INFORME N° 00145-2025-SENACE-PE/DEIN-UT

ASUNTO : Se recomienda otorgar conformidad al "*Informe Técnico Sustentatorio para la Obra accesoria del Sector Km 123+920 – Km 124+460 del Corredor Vial Interoceánico Sur Perú Brasil, Tramo N° 2: Urcos – Puente Inambari*", presentado por Concesionaria Interoceánica Sur Tramo 2 S.A.

FECHA : San Isidro, 08 de abril de 2025

Figura N° 3: Área de Intervención y Componentes de la Obra Accesoria

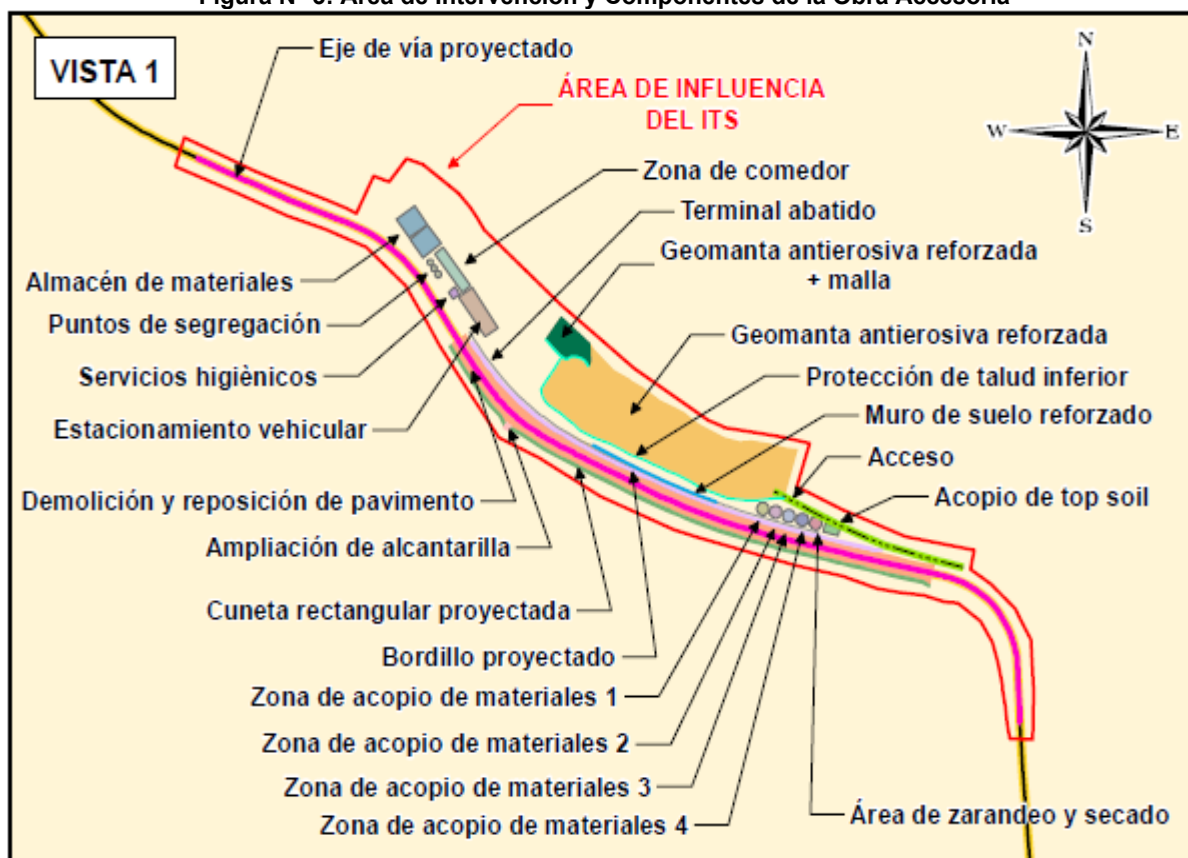
Respecto de las instalaciones temporales propuestas descritas en el *numeral 3.4.3.1. Cuadro 17*, plasmadas en el *Mapa ITS-AICM-03 – Lamina 1* del *Anexo 7.3*. las instalaciones temporales se ubican paralelas a un cuerpo de agua, denominado río Tinquí (*Anexo 4. Planos. Código T2-OA-GEO-PG-001-REV-2*); sin embargo, no se menciona la distancia de éstas al cuerpo de agua.

Imagen Google Earth:

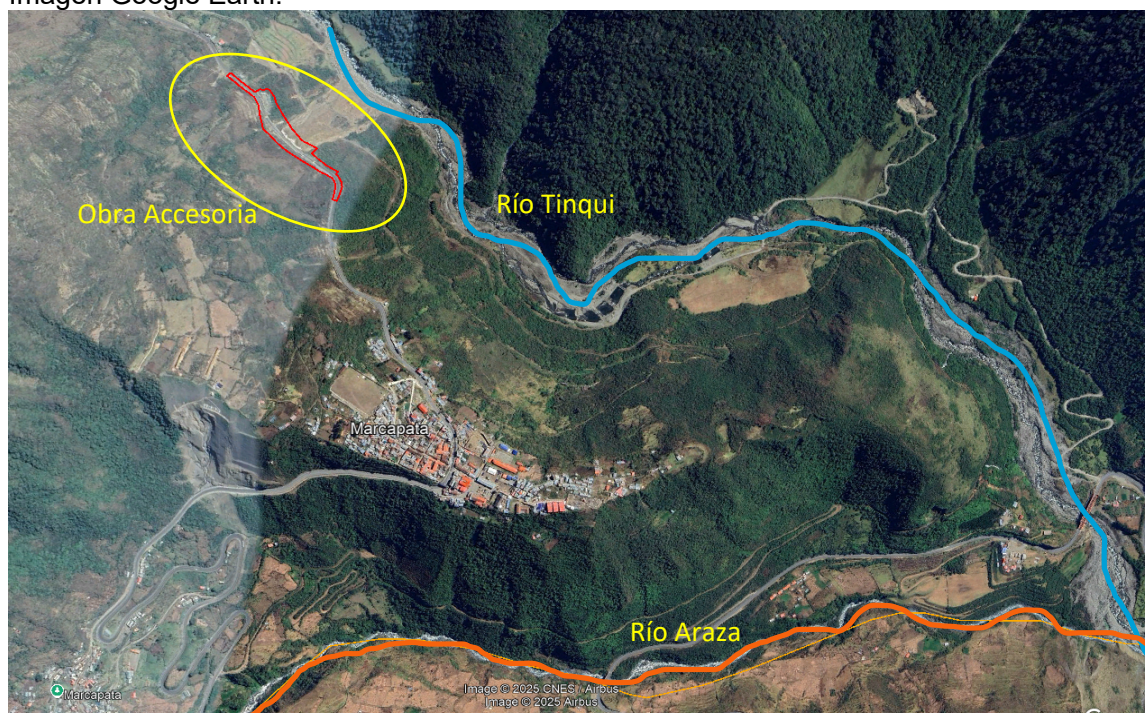
El titular del proyecto menciona como error material al haber identificada al cuerpo de agua con el nombre de río Tiqui, mencionando que se trataría del río Araza; sin embargo, no es correcta la aseveración, contradiciendo el contenido del Anexo *Planos Sector km123920-km124460_actlos*, Planos Código T2-OA-TO-PP-001-REV-0 y Código T2-OA-GEO-PP-002-REV-0, donde se identifica al río Tinquí / Tinki

Se copia del archivo KMZ ANA la imagen del recorrido del río Araza, donde el río Tinquí cercano al AID resulta ser tributario del río Araza.

Respecto a la distancia de los componentes e instalaciones auxiliares del ITS se detalla la distancia en el Cuadro 50B del numeral 3.9.1.10; sin embargo, el nombre del cuerpo de agua registrado debe ser modificado. Se requiere sincerar el nombre del cuerpo de agua cercano al proyecto y de corresponder realizar las correcciones según el análisis descrito.

Se confirma que el cuerpo de agua dentro del AID de la Obra Accesorias del Sector km 123+920 - km 124+460 es el río Araza, según la Carta Nacional IGN – GEOCATMIN y el Visor de cuencas ANA, por lo que el titular del proyecto procedió a la actualización de la información en el *Plano Topográfico – Planta Código T2-OA-TO-PP-001-REV-0* y en el *Plano de Geología Local Planta. T2-OA-TO-PP-001-REV-0*, respecto al nombre del cuerpo de agua, río Araza.
